Objet de la réunion :	Réunion d'examen conjoint RA5	CR n°	3
Date & lieu :	27042023	CCPL	
Rédacteur :	TOMCZAK	Nbr de page :	8
Diffusé le :	28042023

Opération :		Evolution PLUi CCPL	CR n°	3
Sujets abordés			Action	
			Date	Concerne
1	<p><u>Remarques générales sur la procédure :</u></p> <p>Le Département ainsi que la Chambre d'Agriculture indiquent qu'il conviendrait de clarifier les évolutions des modifications du PLUi.</p> <ul style="list-style-type: none"> ⇒ Une cartographie montrant les évolutions souhaitées initialement sera ajoutée à la notice explicative. ⇒ L'ajout de la trame carrière initial (+ de 9Ha) avait été souhaité afin d'assurer l'exploitation de la carrière pour les 50 /100 années à venir. L'horizon du PLUi est de 15 ans. Par conséquent, seules les modifications relatives à l'extension de la zone UK et la suppression de secteurs identifiés au PLUi au titre de l'article R151-34 2° du CU ont été maintenues. <p>La chambre s'interroge sur l'existence d'une zone AK au sein du PLUi.</p> <ul style="list-style-type: none"> ⇒ La CCPL indique qu'il s'agit d'une erreur matérielle et qu'il n'existe pas de zone AK. La trame carrière correspond seulement à un figuré au plan de zon

Cartographie des espèces patrimoniales recensées dans l'aire d'étude

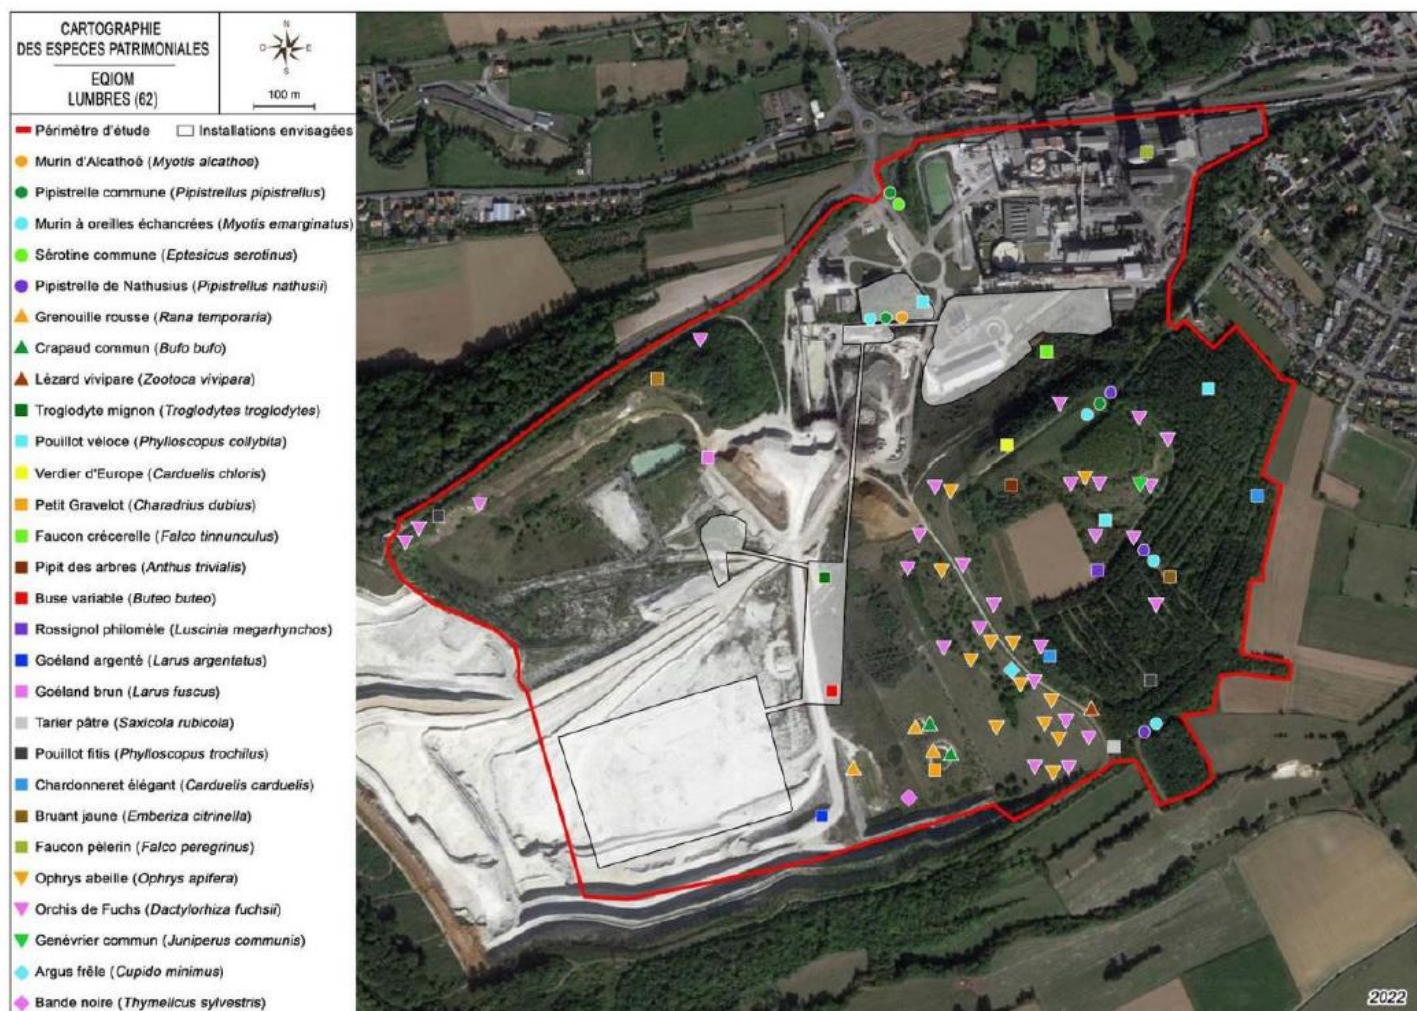
L'autorité environnementale recommande de reporter l'ensemble des espèces patrimoniales recensées dans l'aire d'étude sur la carte correspondante.

« L'ensemble des espèces patrimoniales recensées dans l'aire d'étude est repris dans une version actualisée de l'étude faune flore (page 32) jointe en annexe de l'étude d'impact. »

Localisation des mesures ERC envisagées dans le cadre du projet

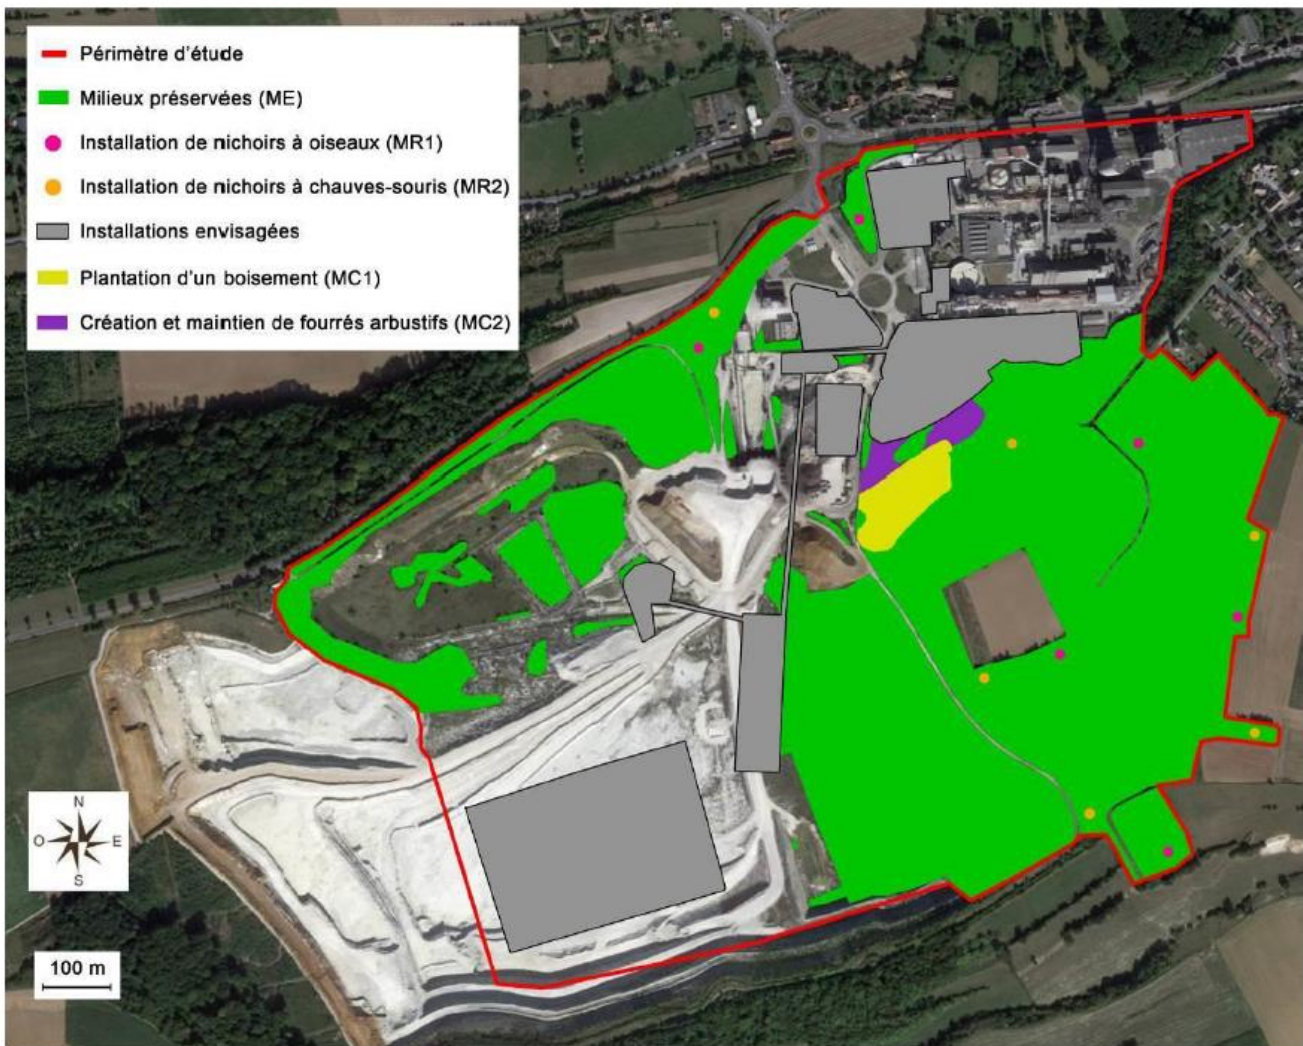
L'autorité environnementale recommande de :

- requalifier les mesures dites « de réduction » relatives à la plantation d'un boisement, au renforcement des corridors écologiques et à la création et au maintien de fourrés arbustifs et au renforcement des corridors écologiques dans la mesure où celles-ci viennent compenser la destruction de certains milieux ;
- mieux prendre en compte les milieux ouverts calcicoles, leurs enjeux et l'impact du projet sur ces derniers ;
- envisager par ailleurs des mesures de compensation qui n'affectent pas les milieux ouverts calcicoles.

« L'avis DDTM ci joint montre que les mesures de réduction et de compensation sont adaptées et que l'impact du projet est non significatif voire positif.

Les mesures environnementales "Création et maintien de fourrés arbustifs" et "Plantation d'un boisement" ont été changées en mesure compensatoire. Cela a été réprécisé en pages 56 à 59 de l'étude faune flore actualisée.

Ces mesures n'affectent pas les milieux ouverts calcicoles en développement.

Par ailleurs comme détaillé dans la réponse au point 14, les milieux calcicoles sont peu présents et peu développés sur site, le projet n'étant pas installé sur ces zones, d'importance toute relative, et il n'a pas d'impact sur celle-ci.
